Změna a doplnění zadávací dokumentace

Fakultní nemocnice Brno, IČO: 652 697 05 (dále také „**zadavatel**“), jako zadavatel veřejné zakázky „FN Brno – Rekonstrukce prostor JIP Kliniky interní, geriatricie a praktického lékařství“ (dále jen „**veřejná zakázka**“) tímto v souladu s § 98 a § 99 zákona č. 134/2016 Sb., o zadávání veřejných zakázek, v platném znění, v návaznosti na níže uvedené dotazy a podněty dodavatele ze dne 10. června 2022 mění a doplňuje zadávací dokumentaci následovně:

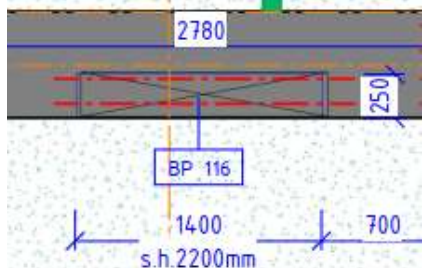
Uchazeč se domnívá, že ve výkazu výměr SO01 Rekonstrukce vnitřních prostor chybí položky pro dodávku a montáž ocelových nosníků 2x I 160 – překlady niky, viz v. č. D-102, legenda stavebních úprav ozn. BP 116.

Dovolujeme si požádat o provedení kontroly a případné doplnění do výkazu výměr.

Zadavatel v návaznosti na podnět dodavatele doplnil dotčenou položku do výkazu výměr (viz příloha tohoto dokumentu).

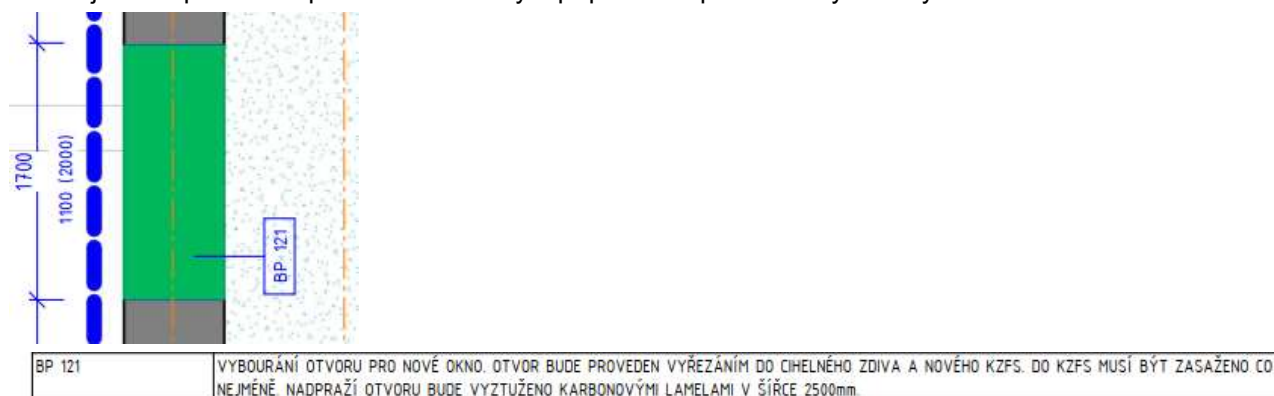
Uchazeč se domnívá, že ve výkazu výměr SO01 Rekonstrukce vnitřních prostor chybí položka vybourání otvoru pro nové okno, viz legenda stavebních úprav, ozn. BP 121.

Dovolujeme si požádat o provedení kontroly a případně doplnění do výkazu výměr.

Zadavatel v návaznosti na podnět dodavatele doplnil dotčenou položku do výkazu výměr (viz příloha tohoto dokumentu).
